関西電力(株)高浜発電所 1・2号機保安規定 認可について

令和3年3月24日

原子力規制庁
地域原子力規制総括調整官(福井担当)

2. 原子炉施設保安規定変更認可について

シビアアクシデント対策高度化に伴う変更

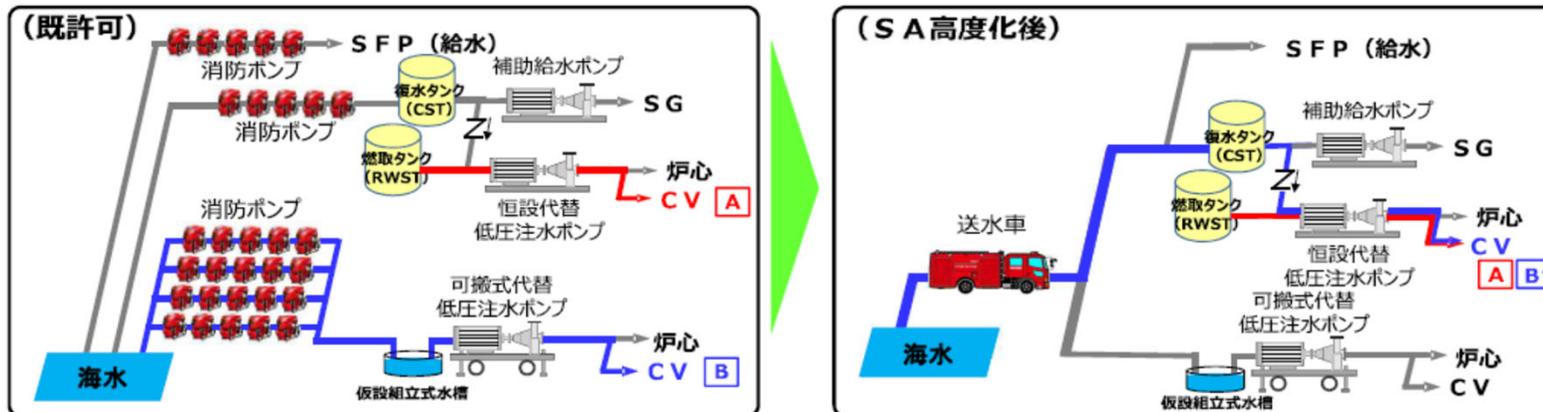
(1) 送水車導入 (高浜3,4号炉対象)

■以下の通り、高浜3,4号炉の各注水手順 (SFP給水、SG給水、炉心注水及びCVスプレイ) に使用していた消防ポンプを送水車へ変更することで事故対応に係る作業時間を短縮し、更なる安全性の向上を図る。

(2) SA設備に対する燃料の統一 (高浜1~4号炉対象)

■1,2号炉送水車の燃料を軽油から重油に見直し、3,4号炉送水車も同様に重油仕様とすることでSA設備用の燃料を重油に統一する。

(3) 重大事故等対策要員の見直し (高浜1~4号炉対象)

■上記のSA対策の変更に伴い、事故対応に係る体制を見直し、重大事故等対策要員の人数を変更する

対象	1~4号炉	
変更内容	・初動要員 : 112名 → 100名	・召集要員 : 58名 → 28名

潮位観測システム（防護用）による津波防護設計

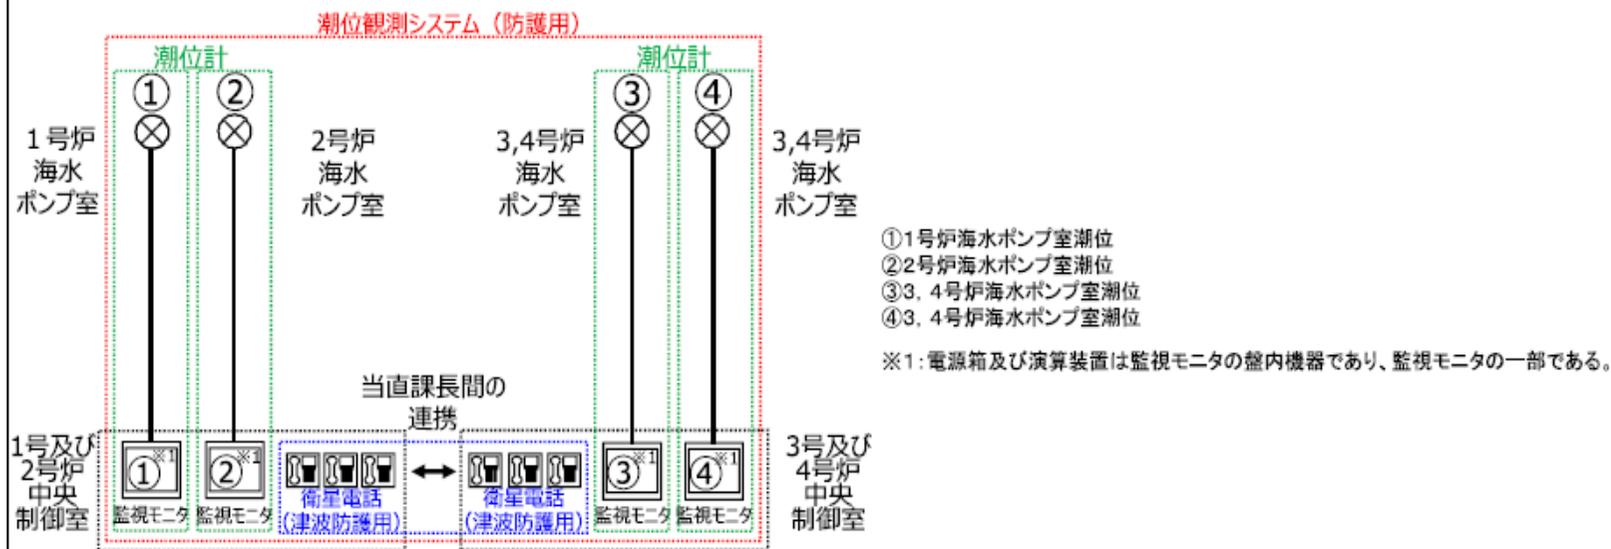
警報なし津波への対応として、1号及び2号炉中央制御室と3号及び4号炉中央制御室において、津波防護施設として設置する潮位観測システム（防護用）（潮位計（発電所構内に合計4台）及び衛星電話（津波防護用）（中央制御室ごとに3台））を用いて連携して潮位観測を行い、2台の潮位計で水位変動量が閉止判断基準に到達した場合、循環水ポンプを停止（プラント停止）し、1号及び2号炉中央制御室において取水路防潮ゲートの閉止操作を行う設計としている。
